改善箇所説明図

ショベルローダにおいて、アクセルペダル支点部の強度が不足しているもの、又はアクセルペダルの取り付け位置が不適切なものがあり、アクセル操作を繰り返すと当該支点部が折損し、アクセル操作ができなくなるおそれがある。

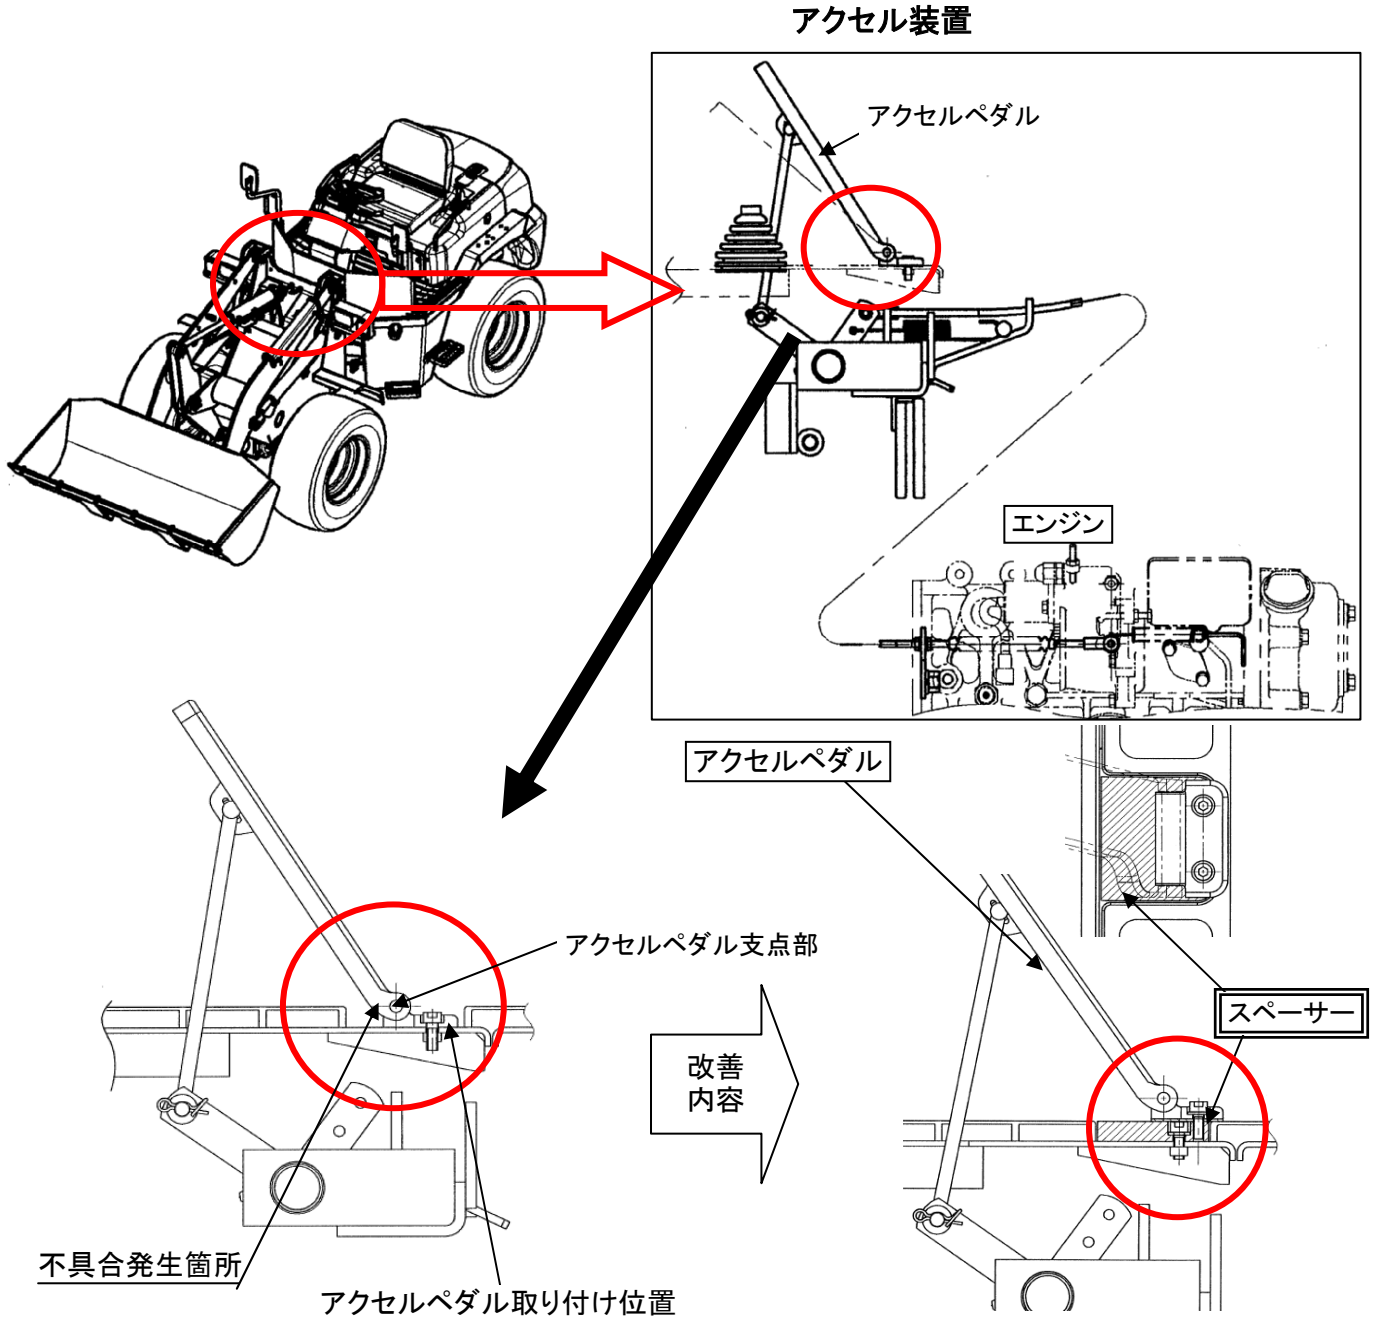
(不具合の内容)

(改善措置の内容)

アクセルペダル支点部の強度が不足しているものはアクセルペダルー式を対策品に交換し、アクセルペダル取り付け位置が不適切なものはスペーサーを用いて適切な位置に取り付ける。

- 識別 : ①改善措置の対象号機は明確で、対策完了後にフロントフレーム左側支柱部に対策完了ステッカー (RNo. 2375) を貼付。
 ②アクセルペダルの材質を変更した部品に白色のペイントを塗布している。(支点部右端面)
